※ 整理番号		サービスキャンペーン開始日	令和6年6月13日
不具合の内容	ドアコントロールモジュールの制御プログラムが不適切なため、後席のパワーローズ機能でドアを閉じる操作を行った際、ドアラッチとのかみ合いが不完全となり、半ドア状態になるとともに、メーターパネルに警告灯が点灯するおそれがある。		
改善の内容	全車両、ドアコントロールモジュールの制御プログラムを対策プログラムに書き換える。		
自動車使用者等に周知させるための措置	ダイレクトメール、電話または訪問等により通知する。

# 改善箇所説明図

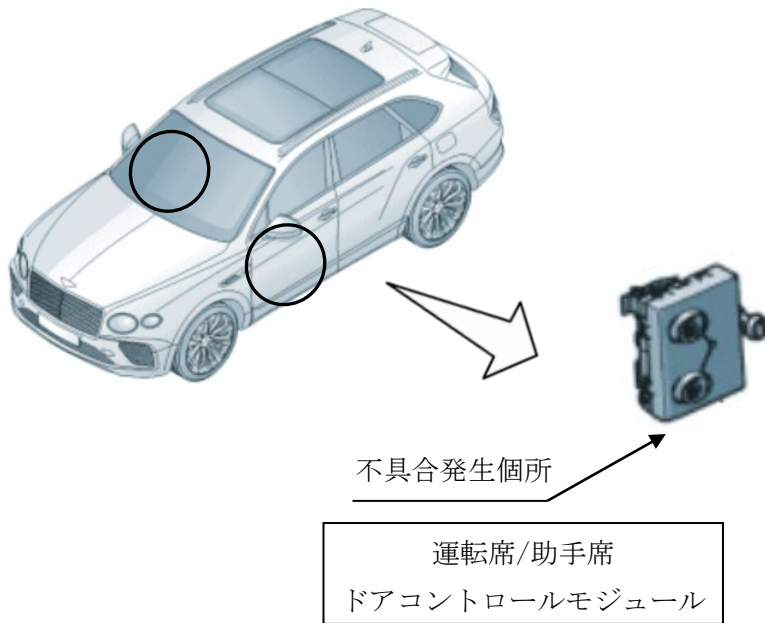
ドアコントロールモジュールの制御プログラムが不適切なため、後席のパワークローズ機能でドアを閉じる操作を行った際、ドアラッチとのかみ合いが不完全となり、半ドア状態になるとともに、メーターパネルに警告灯が点灯するおそれがある。

全車両、ドアコントロールモジュールの制御プログラムを対策プログラムに書き換える。

識別： 左リヤドアのハーネスグロメット下側に黄色のペイントを塗布する。
